OFICIO N° 1804-2021-ANA-DCERH

Asunto : Opinión Favorable al Plan de Rehabilitación del Sitio Impactado S0111
(sitio 16) por Actividades de Hidrocarburos de la Cuenca del Río Corrientes
Referencia : a) Oficio N° 418-2021-MINEM/DGAAH/DEAH
b) Oficio N° 574-2021-MINEM/DGAAH/DEAH

INFORME TECNICO N° 0092-2021-ANA-DCERH/WQQ

Figura 8. Sección N-S, comportamiento hidrogeológico conceptual del subsuelo interpretado con la Geofísica

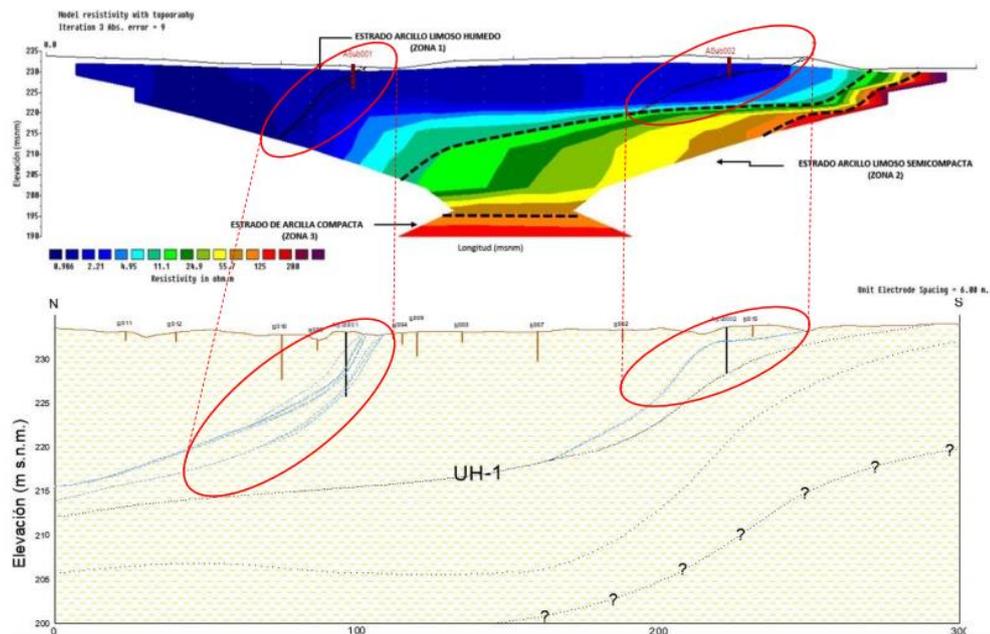
- 2.3.3. Observación N° 03:** De la revisión del ítem 2.2.2 “Hidrogeología”, se tiene lo siguiente:

A solicitud del evaluador se presenta el perfil tomográfico eléctrico 2 (S0111-GEO-002) con la interpretación de la unidad hidrogeológica TOM 02 del Sitio S0111. Podemos distinguir que el comportamiento de los lentejones de venas de agua, son estratos de arcilla limosa saturada. Por el cual se conduce agua y se ha registrado en los formatos de perforación del piezómetro exploratorio S0111-ASub002. La potencia o espesor estimado del estrato es de 13 metros aproximadamente, hidrogeológicamente hablando el registro de perforación exploratorio del ASub002, muestra que el estrato saturado al momento de la perforación es de 1.80 m cual se ha contrastado con la línea tomográfica Tom02, para la interpretación de la Figura 8.
